国立研究開発法人日本原子力研究開発機構原子力科学研究所 の原子炉設置変更許可申請書に関する審査の結果の案の取り まとめについて

～S T A C Y施設の変更、T C A施設の使用済燃料の処分 の方法の変更及び原子力科学研究所の敷地境界の一部変更～

令和2年7月8日
原子力規制委員会

**国立研究開発法人日本原子力研究開発機構
原子力科学研究所の原子炉設置変更許可申請書
〔STACY（定常臨界実験装置）施設の変更、
TCA施設の使用済燃料の処分方法の変更及び
原子力科学研究所の敷地境界の一部変更〕
に関する審査書**

図1 使用済棒状燃料貯蔵設備*

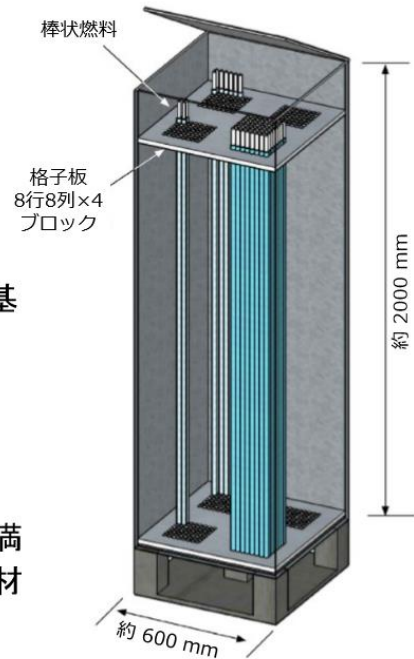
T C A（軽水臨界実験装置）施設の廃止に伴い、S T A C Y（定常臨界実験装置）施設にT C A施設の使用済棒状燃料を貯蔵するため、使用済棒状燃料貯蔵設備を設ける（図1参照）。

- (1) 容量については、TCA施設から引き渡される使用済棒状燃料は、酸化ウラン燃料として1723本、ウラン・プルトニウム混合酸化物燃料として104本、酸化トリウム燃料として30本であり、使用済棒状燃料貯蔵設備は貯蔵管理に必要な容量（9基、256本/基）を有する設計とする。
- (2) 臨界については、想定されるいかなる場合でも臨界に達するおそれがない設計とする。

具体的には、使用済棒状燃料貯蔵設備の臨界評価については、モンテカルロ計算コードMVP及びJENDL-3.2を使用し、同一室内（U保管室）に存在する他の燃料貯蔵設備の単体並びにそれらを組み合わせた体系に対し、空気中水分率、反射条件等について想定し得る最も厳しい条件を設定し臨界解析を行った結果、中性子実効増倍率は0.95以下である。また、津波に対する考慮として、設備の変形等により寸法制限値が満足されず（燃料間隔：通常の寸法制限値から接触まで）、かつ、設備が

水没した条件においても、あらかじめ設置された中性子吸収材により、中性子実効増倍率は0.95以下である。

- (1) 使用済棒状燃料貯蔵設備の貯蔵容量及び重量制限値は、TCA施設から引き渡される使用済棒状燃料の本数及び実在庫量を上回ること。
- (2) 使用済棒状燃料貯蔵設備の臨界評価については、適切な解析コードが使用され、他の燃料貯蔵設備の単体並びにそれらを組み合わせた体系に対し、臨界上最適となる空気中水分率、反射条件等を考慮した条件や、寸法制限値が満足されず燃料間隔がなくなった場合においても中性子実効増倍率は0.95以下であること。
- (3) TCA施設の使用済棒状燃料に蓄積される核分裂生成物は僅少であり、遮蔽及び崩壊熱を除去する設備を要しないこと。

図2 敷地境界変更※

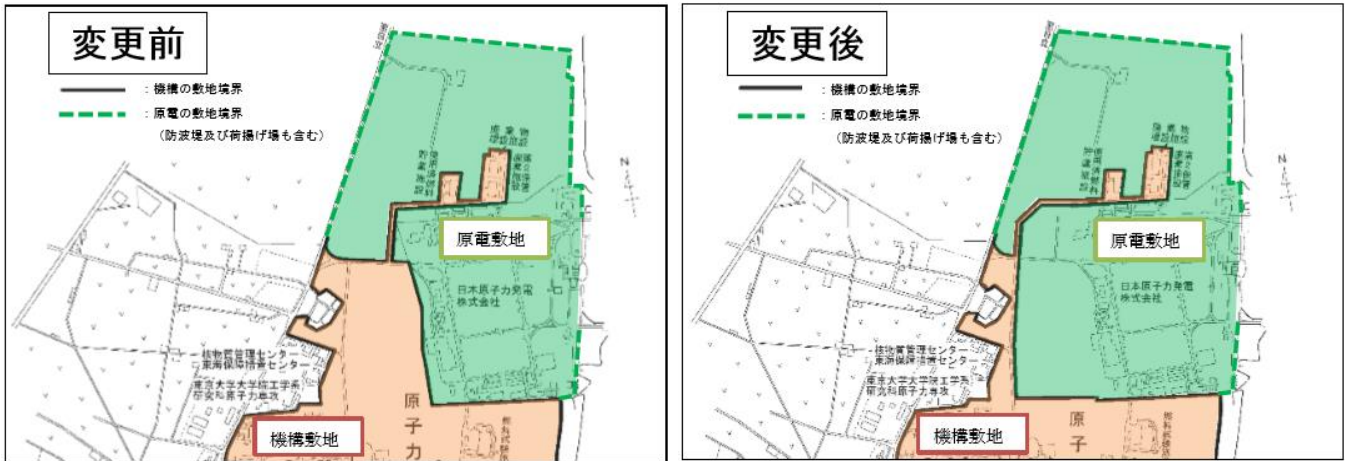
隣接事業所である日本原子力発電株式会社の東海第二発電所に対して、原子力科学研究所の敷地の一部を貸与することとしたため、原子力科学研究所の北側の敷地境界を変更する（図2参照）。

- (1) 敷地の面積を約210万 m^2 から約200万 m^2 に変更する。
- (2) 原子力科学研究所の全体配置図の敷地境界を変更する。
- (3) 本件申請により日本原子力発電株式会社へ貸与する原子炉安全性研究炉（NSRR）の北西約400mから北側の東西約230m、南北約450mの長方形の敷地については、引き

続き東海第二発電所の周辺監視区域として居住の禁止等の措置が講じられるため、一般公衆は居住しない。

規制委員会は、本変更について、引き続き東海第二発電所の周辺監視区域として居住の禁止等の措置が講じられ、事故時及び平常運転時の実効線量評価点に変更はなく、既許可申請のおり周辺公衆に対する実効線量は十分に低いことを確認したことから、許可基準規則に適合するものと判断した。

図3 一般公衆に対する被ばく評価地点

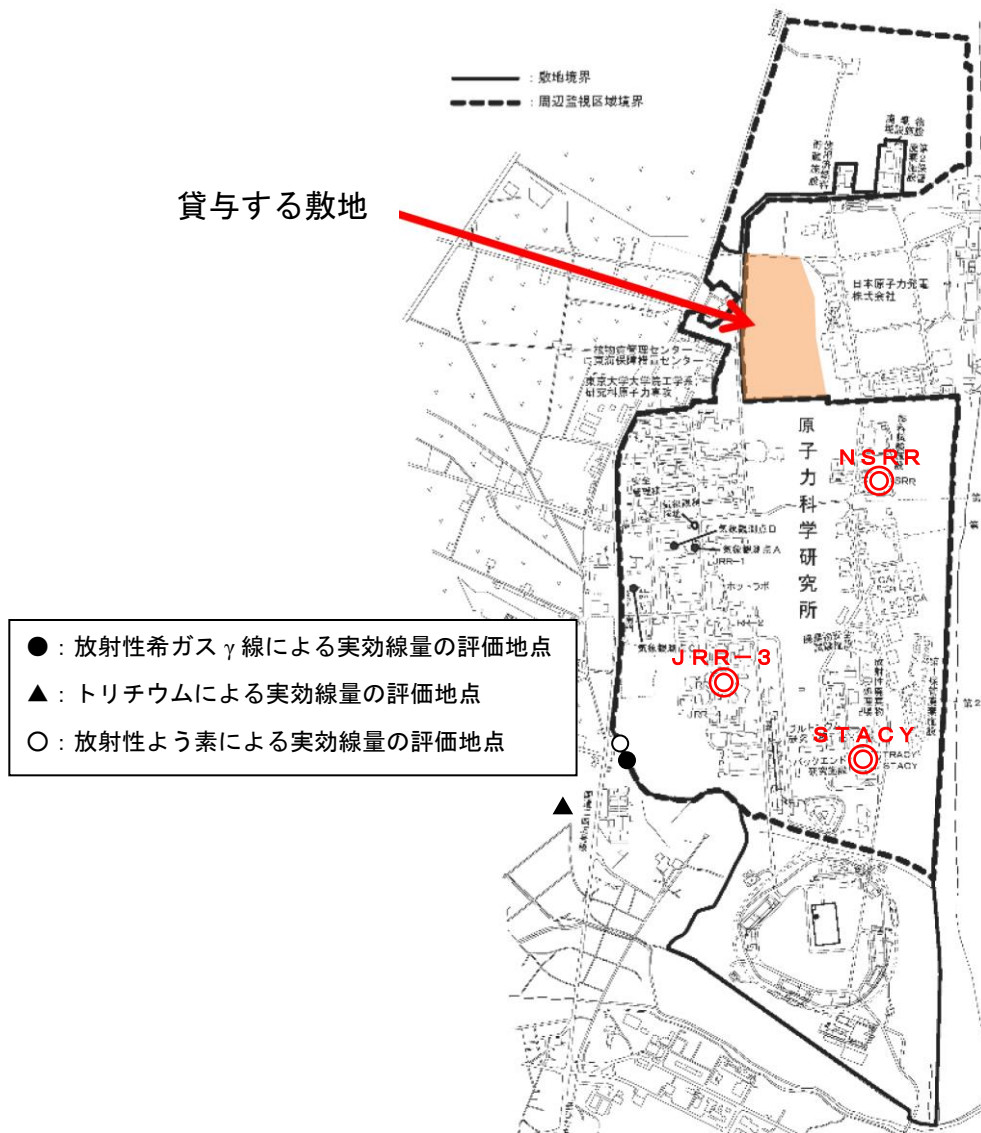
- (4) 上記変更による事故時における周辺監視区域外に居住する人（一般公衆）に対する実効線量の評価点及び平常時における敷地境界外に居住する人（一般公衆）に対する実効線量（直接ガンマ線及びスカイシャインガンマ線による評価も含む）の評価点の変更はなく、いずれの評価結果にも影響はない。
